改善箇所説明図

改善の内容

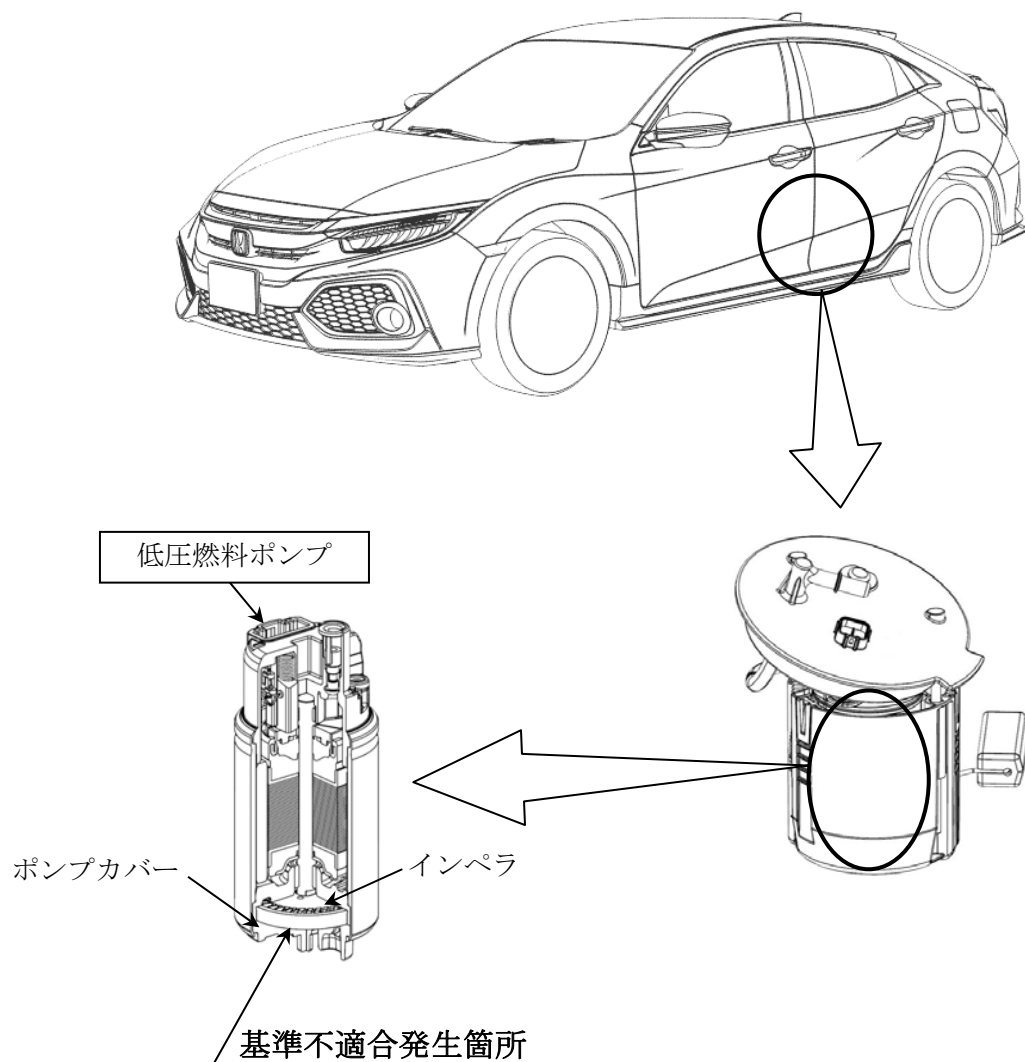
無鉛プレミアムガソリン指定車に搭載した低圧燃料ポンプにおいて、ポンプ作動検査時の検査用液が不適切なため、インペラ（樹脂製羽根車）に検査用液が浸透して強度が低下し、亀裂が生じることがある。そのため、冷熱の繰り返しによりインペラの亀裂が進展して燃料により膨潤し、ポンプカバーと接触して作動不良となり、最悪の場合、走行中にエンジンが停止して再始動できなくなるおそれがある。

全車両、低圧燃料ポンプを対策品と交換する。

注： は交換部品を示す。
